島根原子力発電所 2号炉 審査資料	
資料番号	EP-066 改49(説43)
提出年月	令和2年12月15日

島根原子力発電所 2号炉

津波による損傷の防止

指摘6「漂流物衝突荷重の設定方針」

発電所沿岸で操業する漁船の操業区域

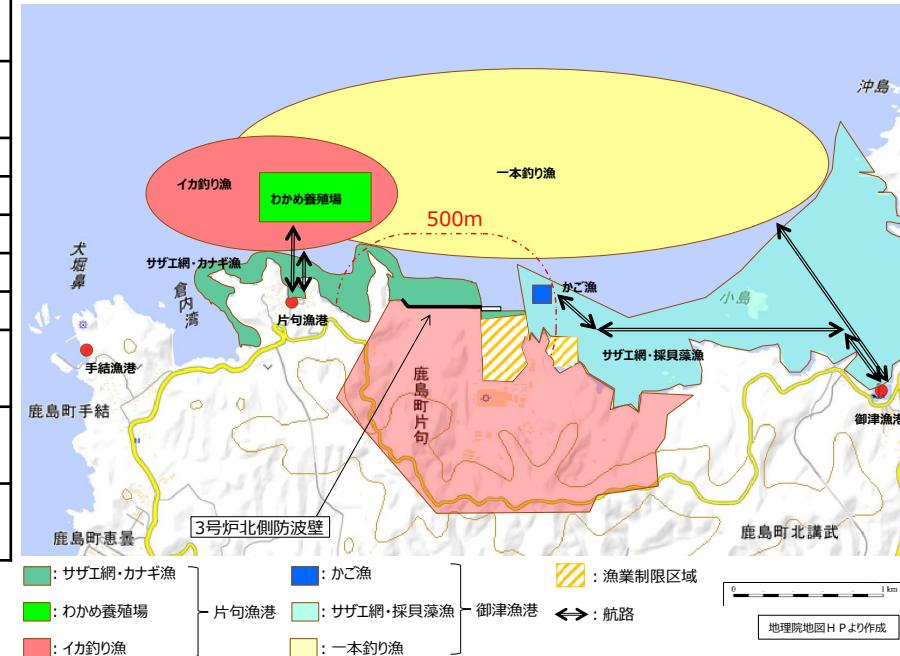
○発電所沿岸で操業する漁船の操業エリアについて、具体的な調査方法及び調査プロセスを示し、津波防護施設に対する漂流物の選定に係る調査結果の信頼性のある根拠を説明すること。特に、イカ釣り漁の漁船について、操業又は航行により施設護岸から約500m以内に入ることを否定できる根拠を説明すること。その上で、それが否定できない場合は、外海に面する津波防護施設に対する漂流物として、イカ釣り漁の漁船等を考慮した設計方針を検討し、説明すること。

島根原子力発電所の周辺海域における漁船の操業状況を踏まえ、施設護岸から500m以内で操業する漁船は施設護岸に到達する可能性があると考え、保守的に対象漂流物を設定する。

※3 施設護岸から500m程度離れた位置では流速が1m/s程度と小さいことを踏まえ、施設護岸から約500m以内と以遠の2つに区分した。

発電所沖合で操業する漁船（総トン数10トン以上）※1

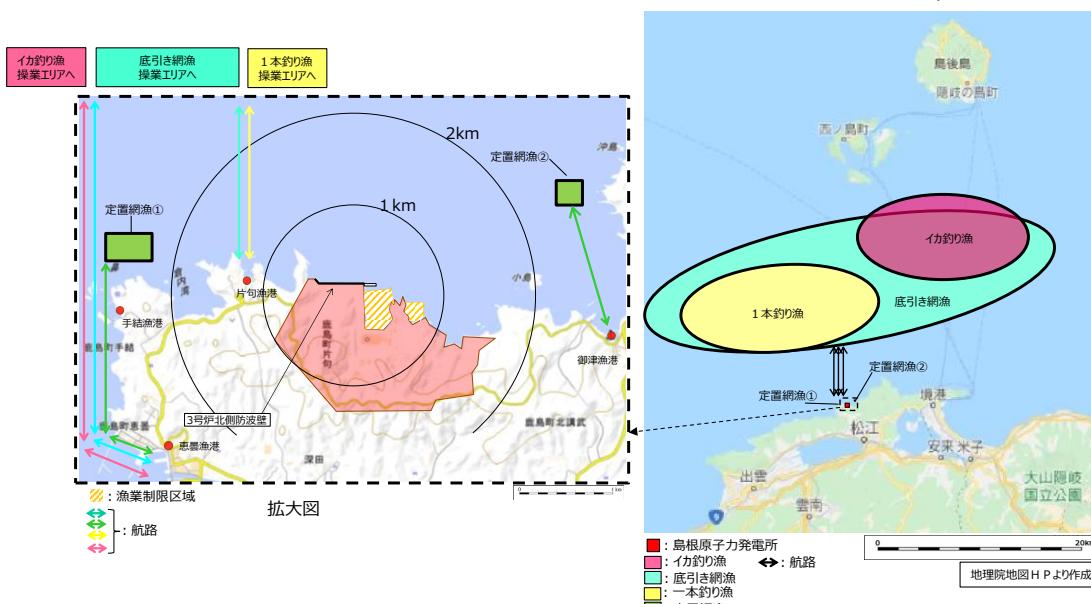
○漁船（総トン数19トン）については、設計余裕の確保として施設護岸から500m以内で漂流することを仮定するのではなく、発電所前面海域の漁業権の区分を踏まえ、不確かさを考慮した設計条件として設定すること。その際、基本とする設計条件、不確かさとして設定する設計条件、それらの区分についての論理と論拠を整理して説明すること。

- ▶ 発電所沖合で操業する漁船の操業区域及び航路の調査結果より、総トン数10トン以上の漁船は、発電所から1km以遠で操業及び航行する。

※2 島根県漁業調整規則に基づき、島根県知事が総トン数10トン以上の漁船によるイカ釣り漁業の操業禁止区域（最大高潮時海岸線から10海里（約18km）内における操業を禁止）を定めている。（漁業調整規則：漁業法等に基づき、各都道府県知事が定める規則）

漁業権設定区域

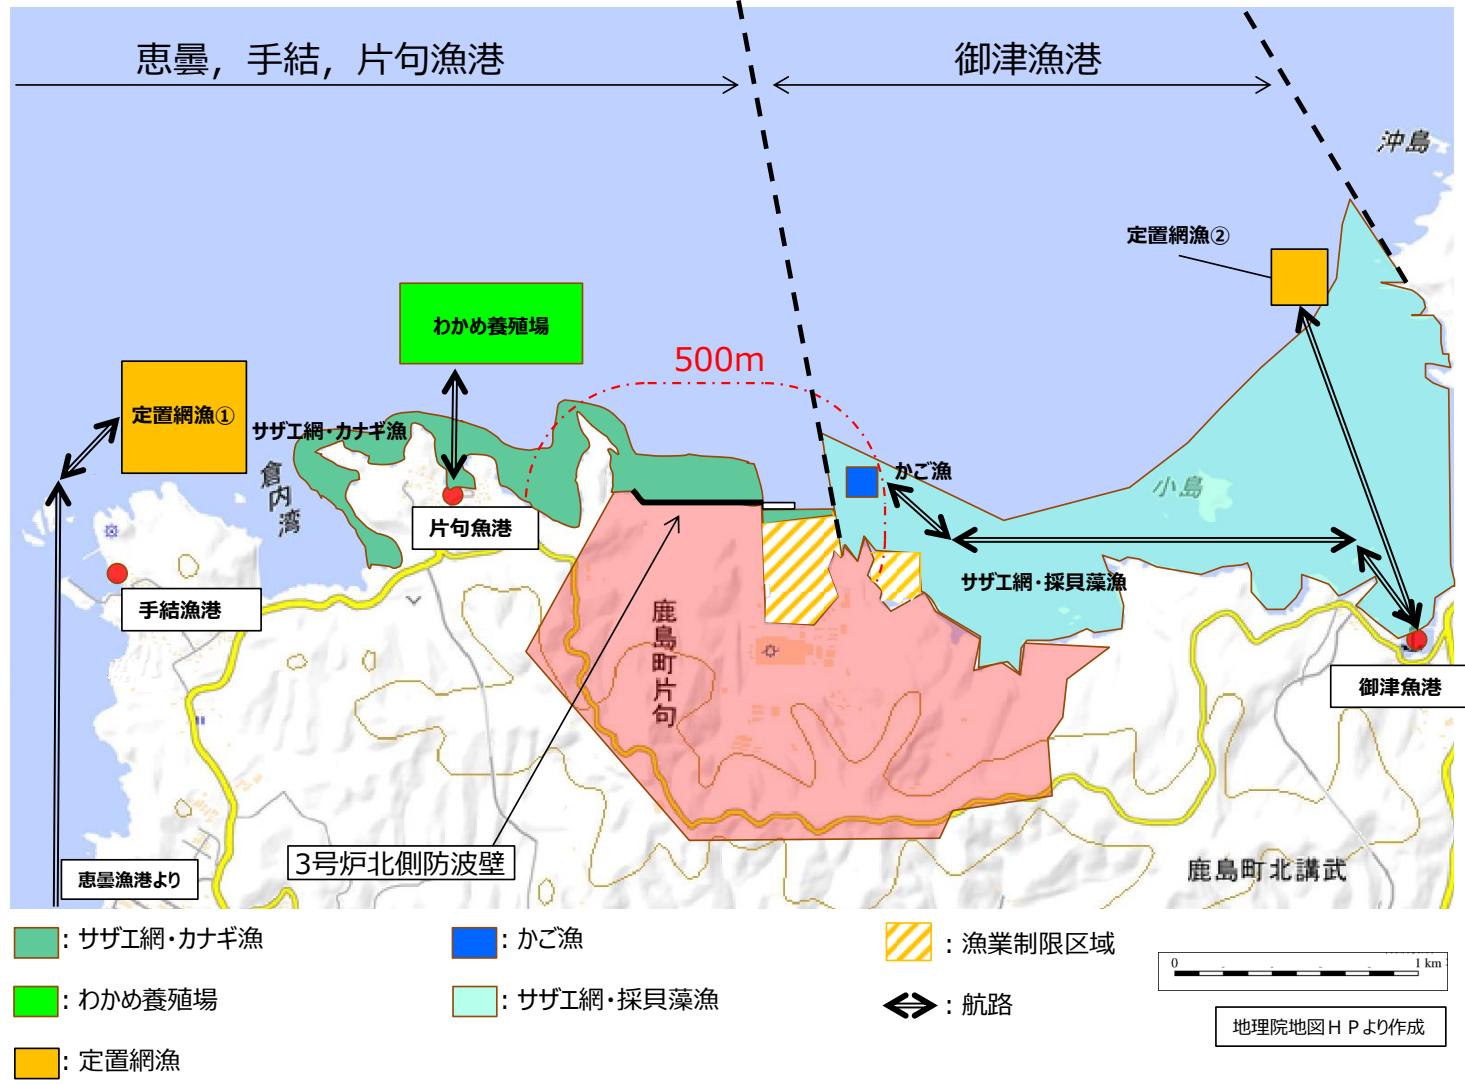
○輪谷湾内に面する津波防護施設についても、設計余裕の確保として漁船（総トン数3トン）に対する質量割増しを仮定するのではなく、発電所前面海域の漁業権の区分等を踏まえ、より十分な不確かさを考慮して対象漂流物を選定すること。その際、基本とする設計条件、不確かさとして設定する設計条件、それらの区分についての論理と論拠を整理して説明すること。

▶島根原子力発電所周辺における漁業権漁業の漁業権設定区域を以下に示す。
